Rekonstrukce chladicího zařízení a ledových ploch – Multifunkční areál v Ostravě Stavba: Porubě	
ZMĚNOVÝ LIST ZL - 01	
Dotčená část díla: Bourací práce I. ledové plochy	
Předmět změny: Navýšení množství bouraného materiálu pod ledovou plochou č.1	
Objednatel: Sportovní a rekreační zařízení města Ostravy, s.r.o. Ostrava-Poruba, Čkalova 6144/20, PSČ 708 00	
Zhotovitel: Sdružení HOMOLA holding s.r.o. a Držik s.r.o. Vratimovská 624/11, Ostrava Kunčičky 718 00	
ZL zpracoval za zhotovitele : Ing. Vojtěch Bureček Datum :	
Popis změny: Jedná se o navýšení množství bouraného betonu pod ledovou plochou č.1 a také záměnu bouraného materiálu, kdy PD předpokládala TI pěnové sklo tl. 50 mm, skutečně byla bourána TI ze škvárbetonu tl. 300 mm	
Zdůvodnění:	
Řešení:	
Realizace změny bude mít dopad na konečný termín dokončení díla.	
Předpoklad změny termínu : zpoždění o: 21 dní	
Předpoklad dopadu do ceny : zvýšení: bez DPH 1 295 911,70 Kč

Předpokládaná skladba

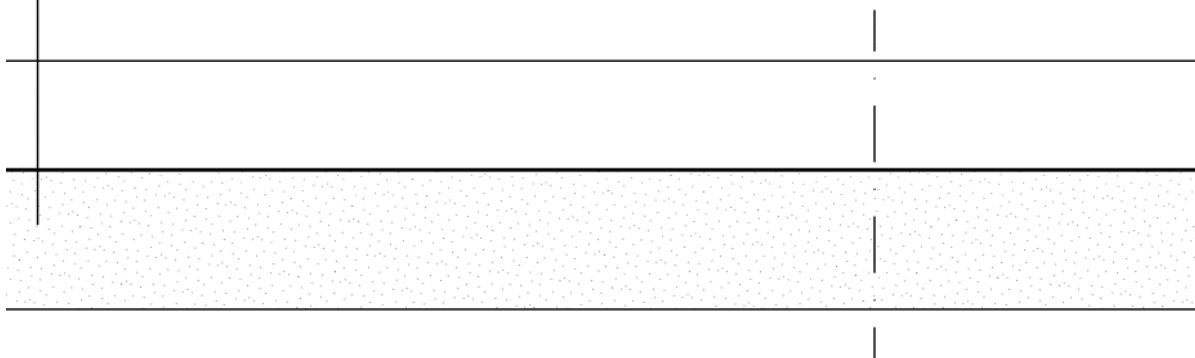
PŘEDPOKLÁDANÁ SKLADBA STÁVAJÍCÍ CHLADÍCÍ DESKY

- STÁVAJÍCÍ CHLADÍCÍ VYZTUŽENÁ MONOLITICKÁ DESKA TL. 150 mm, OCELOVÉ TRUBKY 32 x 2,5 mm USPOŘÁDANÝCH VE DVOJITÝCH VLÁSENKÁCH.
- KLUZNÁ , HYDROIZOLAČNÍ A TEPELNĚ IZOLAČNÍ VRSTVA
- STÁVAJÍCÍ CHLADÍCÍ VYZTUŽENÁ MONOLITICKÁ DESKA TL. 100 mm, OCELOVÉ TRUBKY 32 x 2,5 mm USPOŘÁDANÝCH VE DVOJITÝCH VLÁSENKÁCH.
- CEMENTOVÝ POTĚR 50 mm
- HYDROIZOLACE - 2* LEPENKA + ASF. NÁTĚRY
- PĚNOVÉ SKLO 50 mm
- HYDROIZOLACE - 2* LEPENKA + ASF. NÁTĚRY
- PODKLADNÍ BETON VČETNĚ SÍTĚ 150 mm
- ŠTĚRKOVÝ POLŠTÁŘ, ZHUTNĚNÝ NÁSYP

- VE SKLADBĚ PODKLADNÍCH VRSTEV SE MŮŽE VYSKYTNOUT HUTNĚNÝ PODSYP ZE TŘÍDĚNÉ STRUSKY.

- STÁVAJÍCÍ SKLADBU CHLADÍCÍ DESKY A PODLOŽÍ NUTNO OVĚŘIT TŘEMI VRTANÝMI SONDAMI DO HLoubKY 8,0 m (SONDA S1 AŽ S3).

m2	tl. cena celkem	
		celková tl. ŽB původní skladby 150 + 100 + 50 + 150 = 450 mm	5139	450	822 240,00
		Skutečná tl. ŽB skladby 200 + 200 + 150 = 550 mm	5139	550	1 004 960,00
		Rozdíl v ceně za bourání položka 2			182 720,00

Navýšení množství bourání ŽB o tl. 100mm x 1713 m2 = 171,3 m3 * 2,24 = 383,712 t

Zjištěná skladba

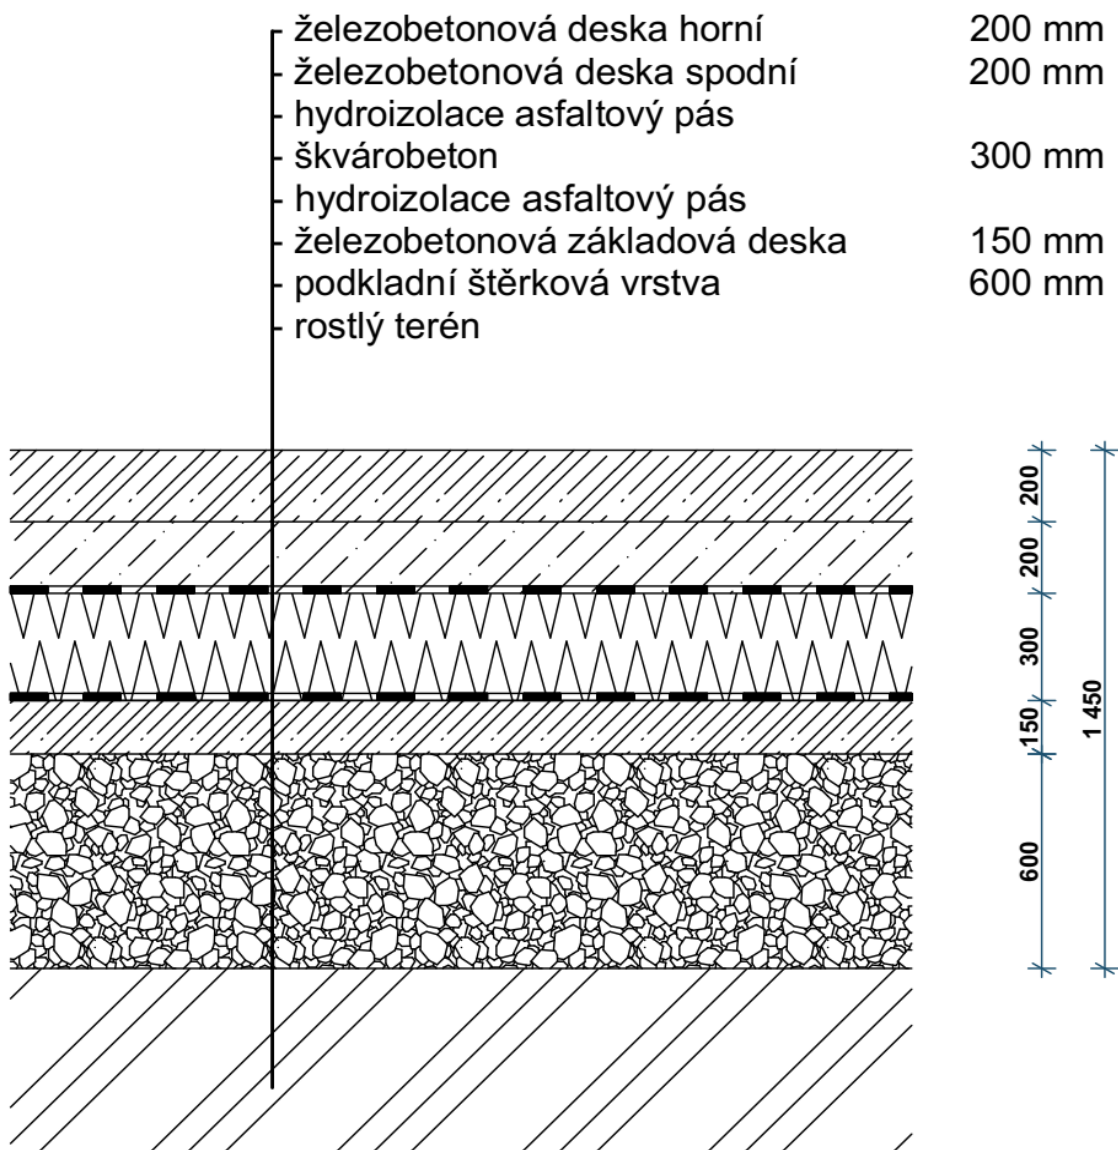
Navýšení množství odvoz škvárbetonu x 1713 m2 = 0,3m = 513,9m3 x 1,6t = 822,24t
